## Réfection de la route 147 sur le territoire de la municipalité de Compton

### ÉTUDE D'IMPACT SUR L'ENVIRONNEMENT

Addenda n° 1

Réponses aux questions et commentaires

Figure 1 Densité des collisions avec la grande faune, Estrie, 2000 à 2005 (extrait)

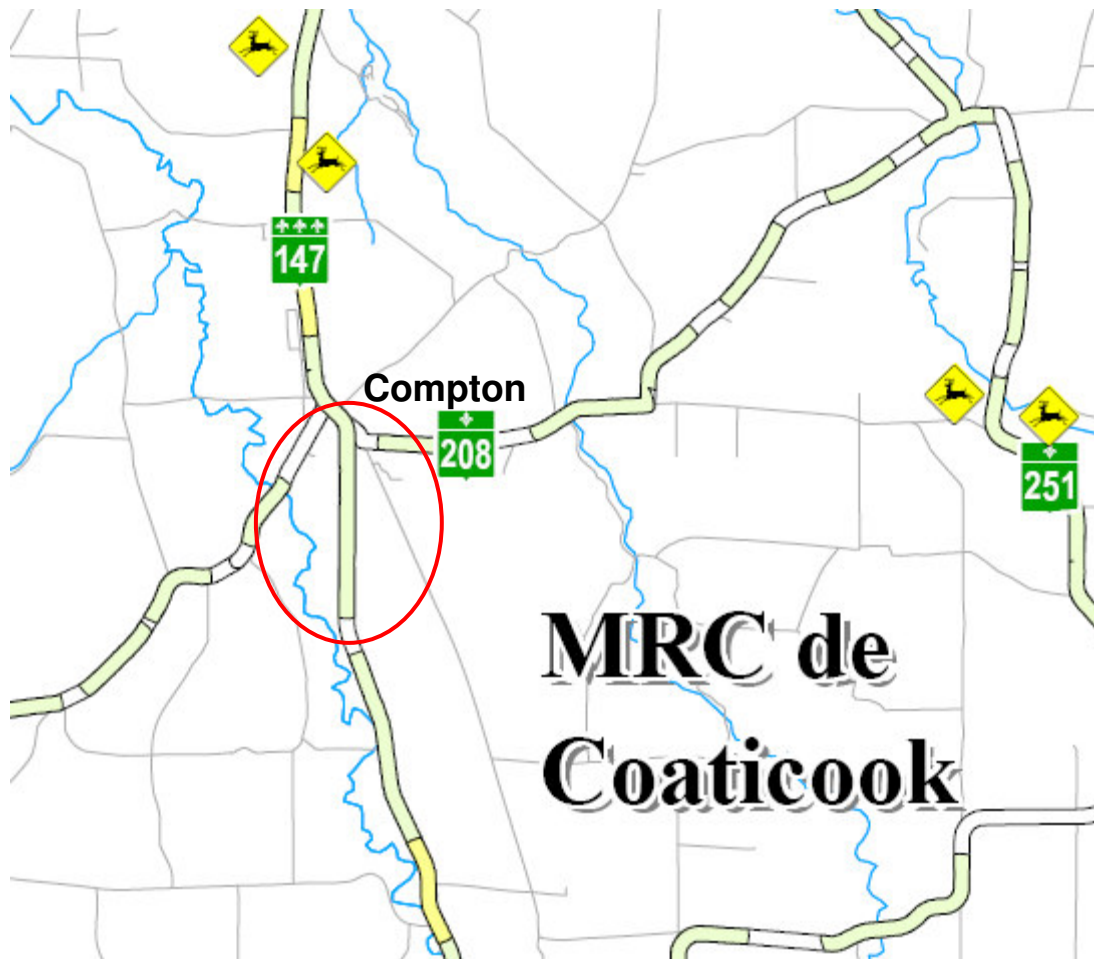
- QC-2.** Considérant l'importance de la problématique des collisions avec le cerf de Virginie en Estrie, préciser si le tronçon est traversé par ces animaux, ou si des collisions impliquant des animaux y ont déjà eu lieu.

Le Ministère collige depuis 1997 les accidents routiers résultant de collision avec la grande faune. S'appuyant sur une banque de données de plus de 10 000 collisions géoréférencées pour l'ensemble de l'Estrie, le Ministère effectue régulièrement une analyse spatiale de ces collisions afin d'établir un portrait de la problématique régionale et locale. La figure 1 présente un extrait d'une carte préparée en 2006 par le Ministère indiquant la densité des collisions avec la grande faune par sections de route de 1 000 m pour l'ensemble de la région de l'Estrie, des années 2000 à 2005 (données disponibles les plus récentes). Sur cet extrait, on constate que le tronçon de la route 147 au sud du noyau villageois de Compton est en vert pâle, ce qui signifie que la densité des collisions par sections de 1 000 m est entre 1 et 10, ce qui est très faible (notons que cette densité dépasse 21 collisions par sections de 1 000 m dans les secteurs les plus problématiques et atteint un maximum de 67 collisions dans le secteur le plus critique en Estrie). En conséquence, les collisions avec la grande faune ne constituent pas un enjeu de sécurité dans le secteur de la route 147 au sud du noyau villageois de Compton et aucune mesure particulière ne s'avère nécessaire.
